**Stellungnahme zum geplanten Eingriff in den Schachtgefährdungs-
bzw- Schachtschutzbereich des Spülschachtes Beeckerwerth-Nord-
ost der ehemaligen Schachtanlage Friedrich Thyssen 3/7 der RAG in
Duisburg****TÖB 2549/7506/001**

Auftraggeber: Emschergenossenschaft
Kronprinzenstraße 24
45128 Essen

DMT-Bearbeitungs-Nr.: 11600-2005-00579-007

17.02.2023
DMT GmbH & Co. KG

Abb. 5: Verlauf des Deichverteidigungsweges

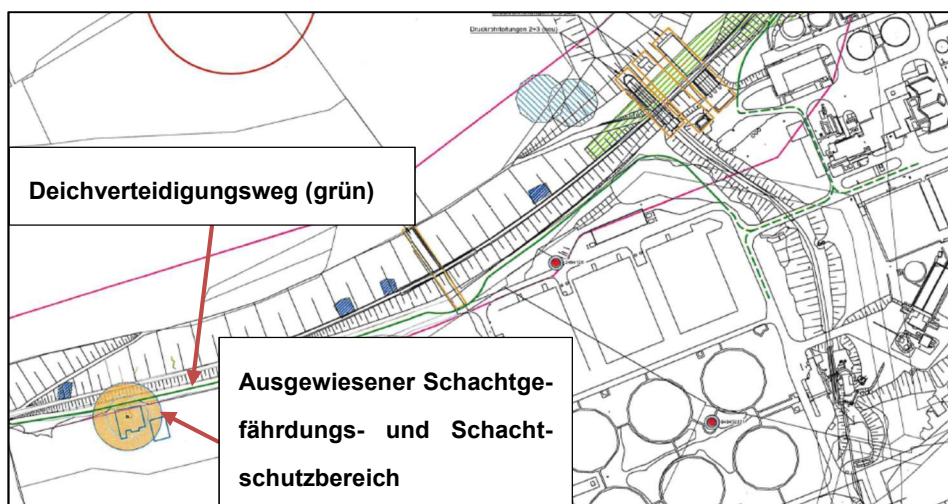
Es ist geplant, in einer Entfernung von etwa 10 m zum Schachtmittelpunkt einen Deichverteidigungsweg einzurichten. Dieser etwa 5 m breite Deichverteidigungsweg (2 m Bankett und 3 m Asphaltdeckschicht) wird genutzt für Instandhaltungsmaßnahmen des Deichbauwerkes und für die Andienung von Deichverteidigungsmaterial im Bedarfsfall.

Die Planung sieht vor, dass der Deichverteidigungsweg einen Abstand von mindestens 10 m zur Schachtaußenkante einhält. In diesem Fall sind die anzunehmenden Verkehrsbelastungen und die resultierenden horizontalen und vertikalen Druckverhältnisse durch Nutzfahrzeuge als nicht einwirkungsrelevant zu betrachten. Bei einer geplanten Unterschreitung dieses Abstandes, ist die Prüfung der tatsächlichen Lastverteilungseigenschaften des Baugrundes bzw. eine Untersuchung des Zustandes des Arbeitsraumes zu empfehlen. Dahingehend kann weiterhin zur Reduzierung von Belastungen der Einsatz von Maschinen empfohlen werden, die durch die Einsparung von Größe und Gewicht bzw. durch eine maschinenseitige Anpassung eine optimale Verteilung von Belastungen auf den Untergrund im ausgewiesenen Schachtgefährdungsbereich vorweisen können. Für gegebenenfalls bis an den Schacht heranreichende Baumaßnahmen wird vorsorglich auf das voraussichtlich unterschiedliche Deformationsverhalten des Füllgutes, des Schachtausbaus, des Arbeitsraumes und des außen anstehenden Bodens hingewiesen.

Für die Ausführung der Asphaltarbeiten für den Deichverteidigungsweg bestehen keine Bedenken aus ausgasungstechnischer Sicht. Dieser kann in der geplanten Breite (3 m) umgesetzt werden. Das Bankett hingegen sollte mindestens im Bereich des ausgasungstechnischen Schachtschutzbereiches aus einem grobkörnigen Material ohne Nullkorn (z.B. HKS 16/32) erstellt werden.

Insgesamt bestehen aus ausgasungstechnischer Sicht keine Bedenken gegen die teilweise Querung des Schachtschutzbereiches. Die Zugänglichkeit zum projizierten Schachtkopf sollte jedoch freigehalten werden.

Die Maßnahmen zur Erstellung des Oberbaus sollten dann unter Berücksichtigung der Belastungsklassen, die in der RStO 12 (Richtlinien für die Standardisierung des Oberbaues von Verkehrsflächen 2012) festgelegt sind, umgesetzt werden.

Weiterhin sollte wenigstens der gesamte Bereich, der damals durch die Übertageanlagen eingenommen wurde, gasdurchlässig gestaltet werden. Hierzu kann die Oberfläche z.B. mit einem Schotterrasen gestaltet werden. Der direkte Schachtbereich mit einem 0,5m breiten, umlaufenden Streifen ist mit einem grobkörnigen Material zu gestalten und der Schachtmittelpunkt muss zudem in der Örtlichkeit festgelegt und vermarktet werden.
